改善箇所説明図

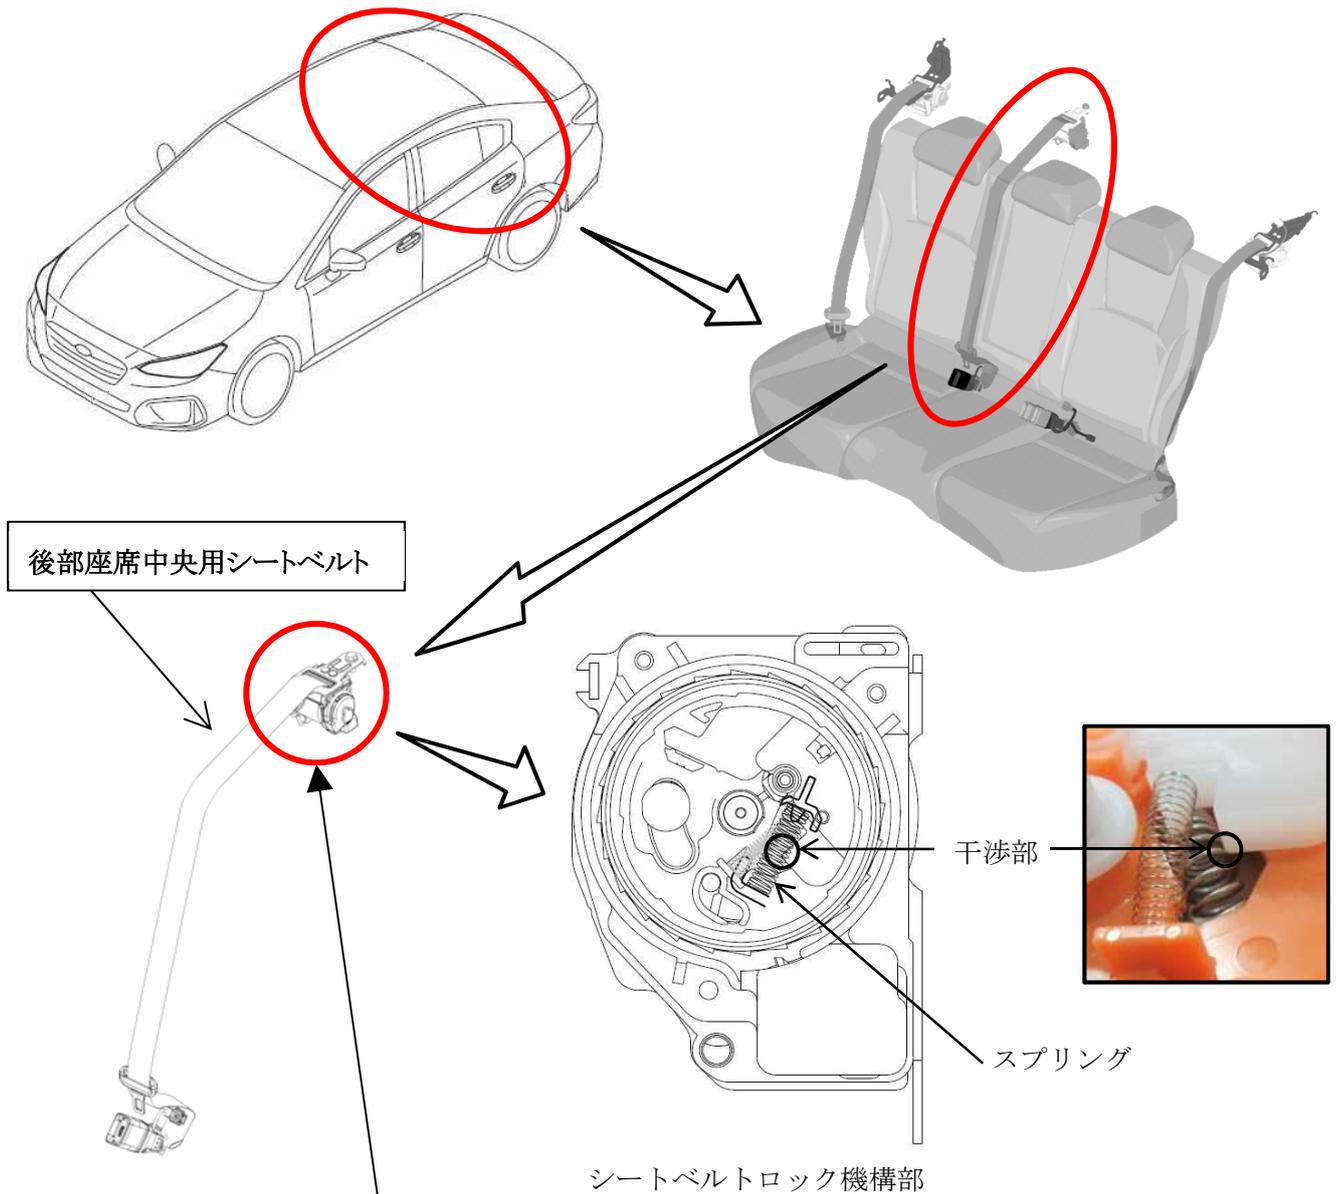
基準不適合発生箇所

後部座席中央用シートベルトにおいて、組付設備の調整が不適切なため、シートベルトロック機構部のスプリングが屈曲して組付けられたものがある。そのため、当該スプリングが構成部品と干渉し、シートベルトが素早く引き出された際にロックしないおそれがある。

改善内容

全車両、後部座席中央用シートベルトを良品に交換する。

打刻車台番号の1桁目の『左』に黄色ペイントを塗布する。
